Raddoppio della linea ferroviaria da Curno a Bergamo, sistemazione del PRG di Ponte San Pietro, viabilità Bergamo - Montello SSE Ambivere Mapello con Piano di Utilizzo terre ai sensi dell'art.9, del DPR 120/2017” - “CUP: J64H17000140001 Raddoppio Ponte San Pietro - Bergamo – Montello”

OGGETTO : *“Raddoppio della linea ferroviaria da Curno a Bergamo, sistemazione del PRG di Ponte San Pietro, viabilità Bergamo - Montello SSE Ambivere Mapello con Piano di Utilizzo terre ai sensi dell'art.9, del DPR 120/2017” - “ CUP: J64H17000140001Raddoppio Ponte San Pietro - Bergamo - Montello “.*

- **Osservazioni**
- **Memoria in sede istruttoria nei termini di cui agli articoli 9 e 10 della Legge 07.08.1990 n.241.**

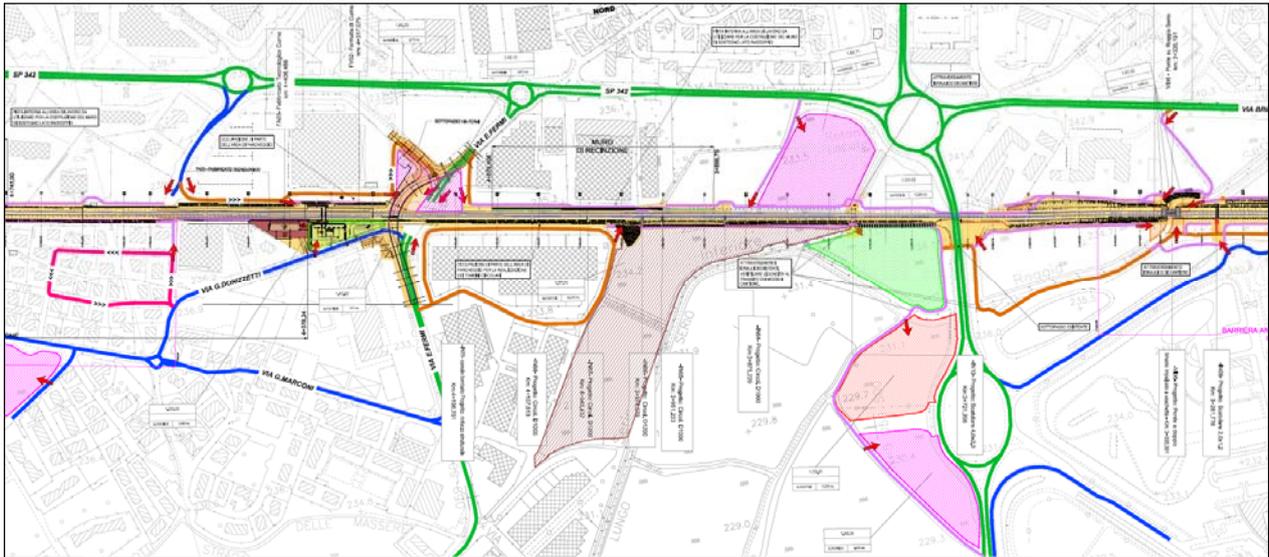
La preoccupazione è quindi inevitabile per le aree di seguito evidenziate:

numero 03 "AREE DI STOCCAGGIO", rispettivamente identificate tramite le seguenti specifiche sigle : " I.AS.11 ", " I.AS.04 " e " I.AS.05 " ;

numero 01 "DEPOSITO TEMPORANEO", contrassegnato con la sigla "I.DT.01" ;

numero 01 "CANTIERE OPERATIVO", individuato con la sigla "I.CO.02" ;

numero 01 "CANTIERE BASE", contraddistinto dalla sigla "I.CB.01"

e le relative tavole denominate "CANTIERIZZAZIONE Planimetria generale di inquadramento della cantierizzazione e della viabilità pubblica impegnata dal trasporto materiali" e "CANTIERIZZAZIONE Planimetria delle aree di cantiere e della relativa viabilità di accesso - Tav.2 di 2").

A.4 Lo stralcio sia del "CANTIERE OPERATIVO", individuato con la sigla "I.CO.02" che del "CANTIERE BASE", contraddistinto dalla sigla "I.CB.01" e la loro ricollocazione presso lo scalo merci di cui al superiore punto A.1: ciò con l'ubicazione ivi dello stoccaggio dei materiali ferrosi necessari e degli eventuali inerti per il confezionamento del calcestruzzo con impianto di betonaggio;

C.1 Lo stralcio delle "AREE DI STOCCAGGIO", rispettivamente identificate tramite le seguenti specifiche sigle : " I.AS.11 ", " I.AS.04 " e " I.AS.05 " ;

C.2 L'individuazione, previo accorpamento, delle medesime aree di cui al precedente punto C.1 del "DEPOSITO TEMPORANEO", contrassegnato con la sigla "I.DT.01" in modo da estraniarlo dalla perimetrazione delle aree da salvaguardare secondo il PTC del Parco regionale dei Colli di Bergamo;

“Cantierizzazione” – estratto Tav. 2/2 di progetto

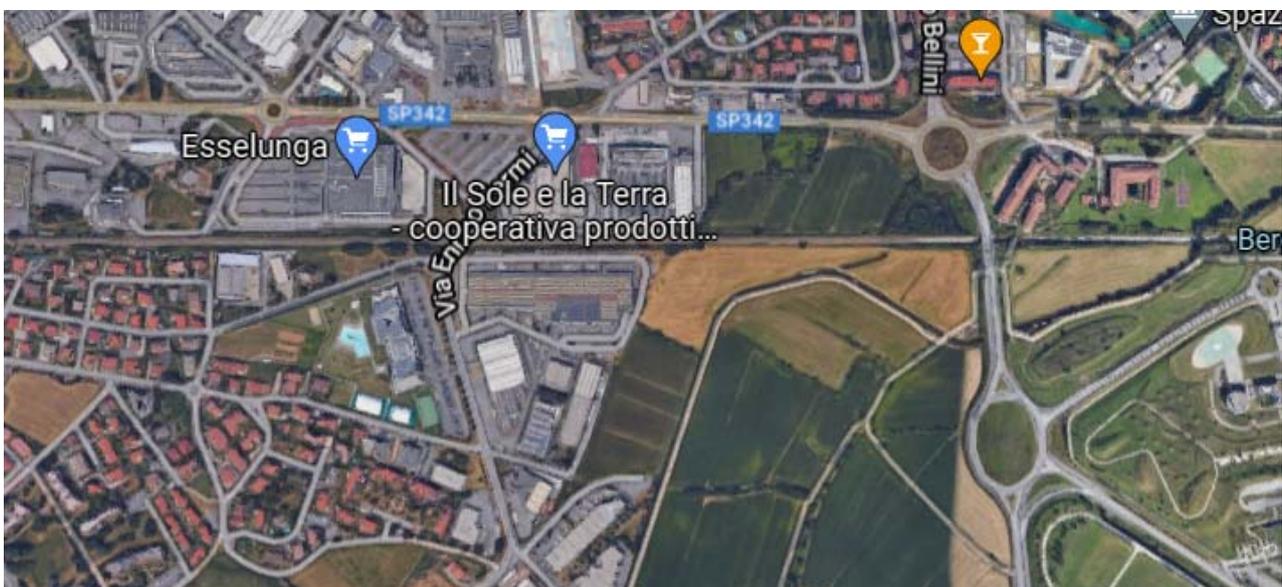
In realtà il progetto non ci sembra tenga conto né della situazione di fatto di tali aree agricole (neppure citate nel loro valore intrinseco ambientale e paesaggistico), né delle previsioni di tutela esistenti su di esse come si evince dal raffronto delle immagini a seguire:

Sopra: la condizione attuale delle stesse aree (da Googlemap)- Sotto: estratto tav.2 del PTC del Parco dei Colli

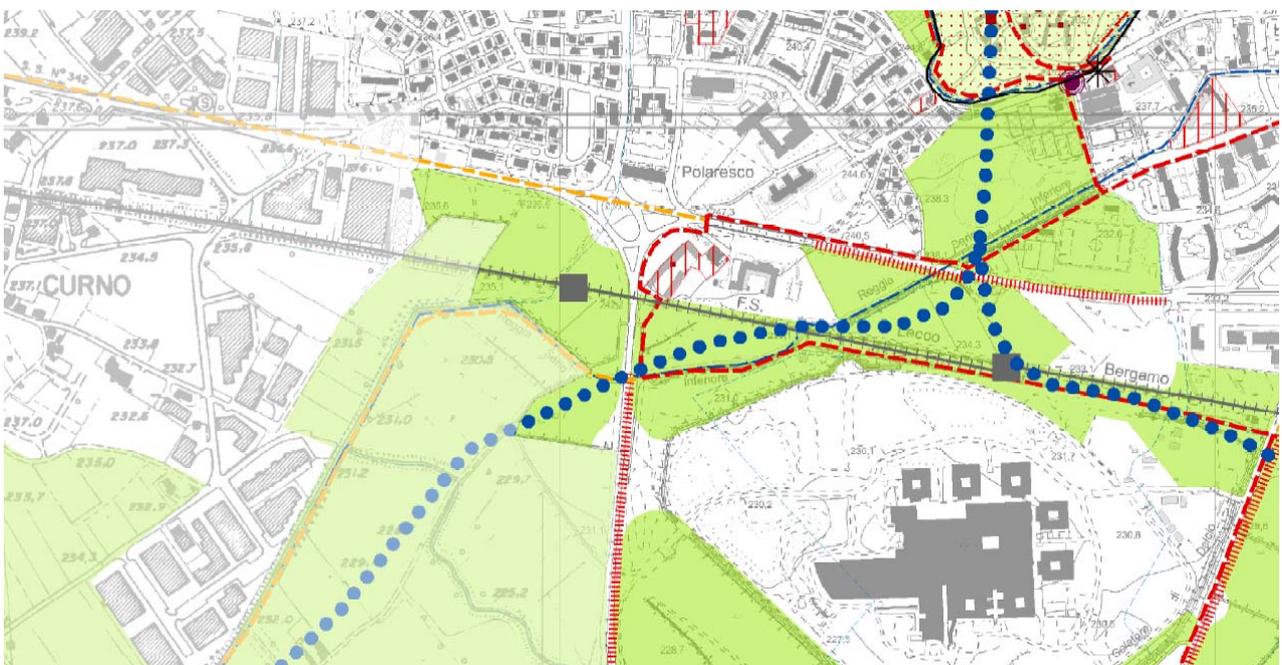
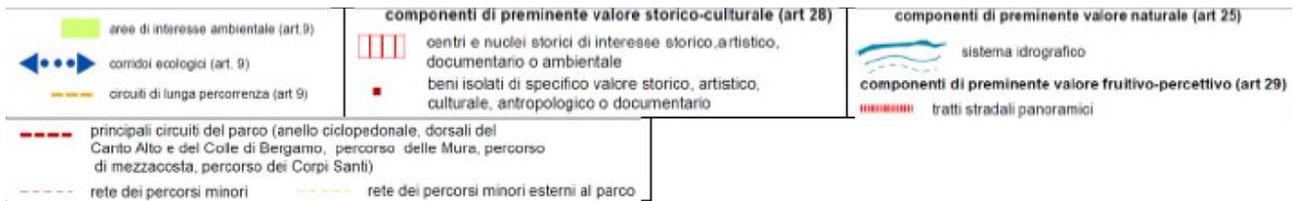
Aree che, nella situazione odierna, oltre ad essere, per la stragrande parte, agricole coltivate come si evince dalla precedente immagine di googlemap, rientrano nelle aree di interesse ambientale del PTC del Parco dei Colli di Bergamo, nonché essenziali per il mantenimento dei corridoi ecologici di connessione tra le propaggini del colle della Benaglia (a nord) e la cintura verde prevista dal PGT di Bergamo (verso est) e, attraverso i comuni contermini di Curno e Treviolo, il fiume Brembo (verso ovest):

ESTRATTO TAVOLA 2 DEL PTC DEL PARCO REGIONALE DEI COLLI DI BERGAMO

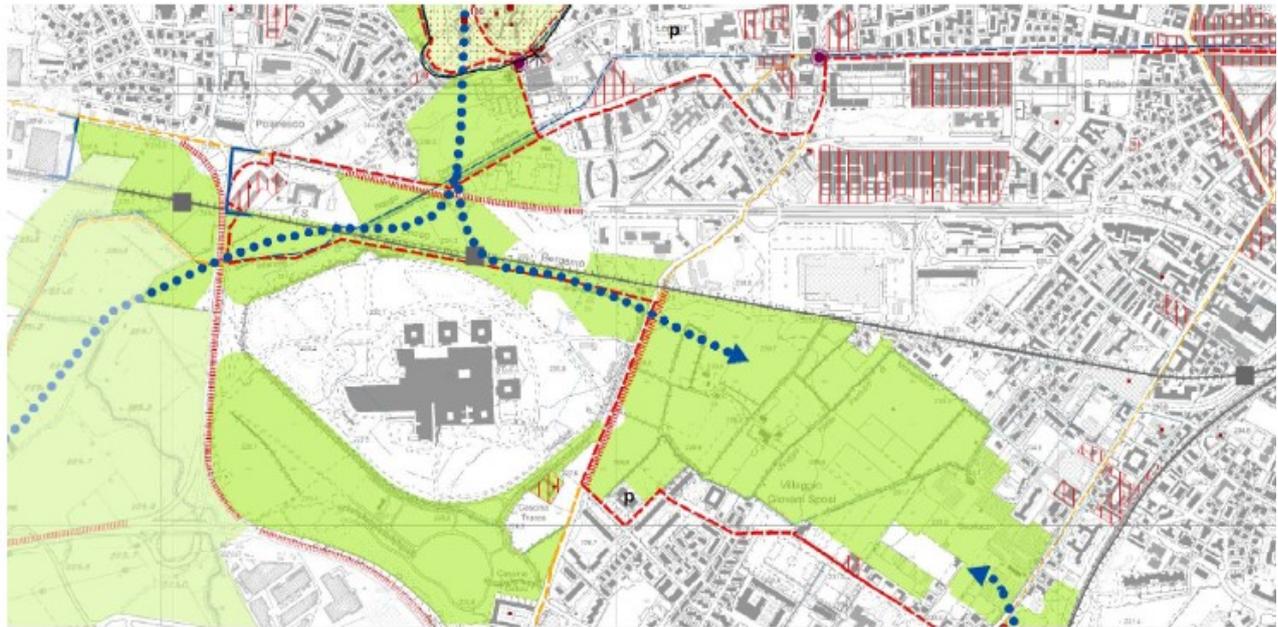
La Tav. 2 della Variante al Piano Territoriale di Coordinamento del Parco regionale dei Colli di Bergamo, denominata ***“ZONIZZAZIONE, ORGANIZZAZIONE DELLA FRUIZIONE E COMPONENTI DI SPECIFICA DISCIPLINA – SUD”*** include, tra i territori di tutela esterna alla propria perimetrazione, le aree ricomprese

nel Comune di Bergamo - quartiere di Longuelo, immediatamente soprastanti e/o sottostanti alla linea ferroviaria "Bergamo - Lecco - Milano", di cui si fornisce in allegato estratto di dettaglio del medesimo elaborato (in particolare le aree di tutela sono campite in verde e sono indicati anche altri elementi di interesse ambientale, storico, naturalistico). Di tale presenza non abbiamo trovato riscontro nella tavola relativa alle tutele ambientali e, in ogni caso, negli elaborati di valutazione di compatibilità paesaggistica della progettualità di cui in oggetto.
